ALARMOWY BIULETYN SERWISOWY

Wymiana zespołu pomp paliwa w silnikach ROTAX® typ 915i A oraz 912i, (wszystkie wersje)

ATA System: 73-10-00 Układ paliwowy

Rys. 1

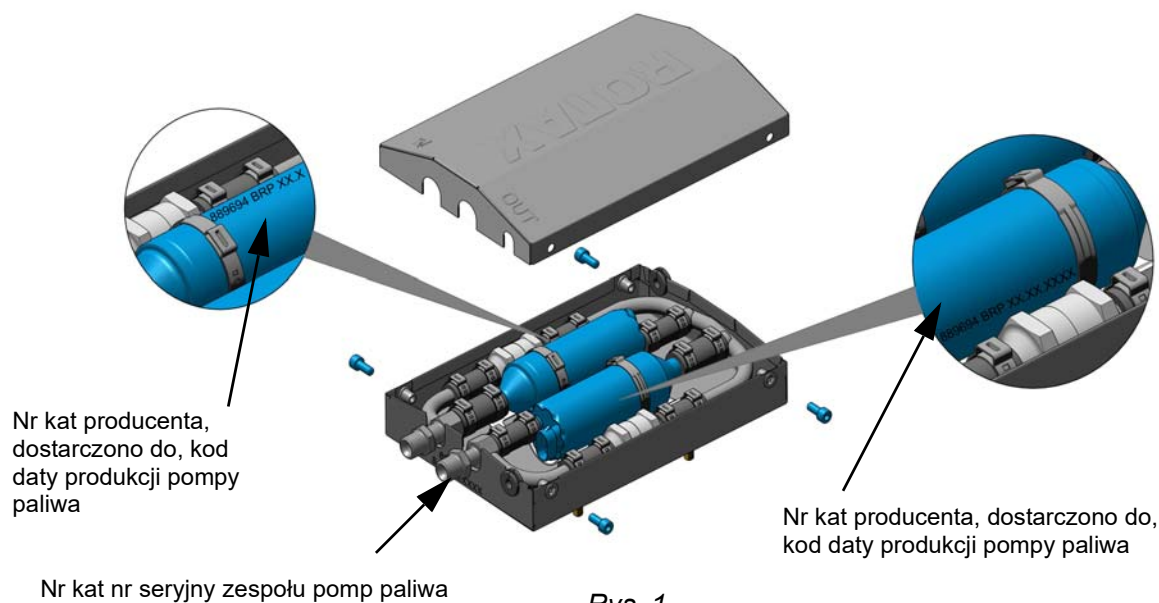
Jak znaleźć oznaczenie PN oraz numer fabryczny, patrz [Rys 1](#).
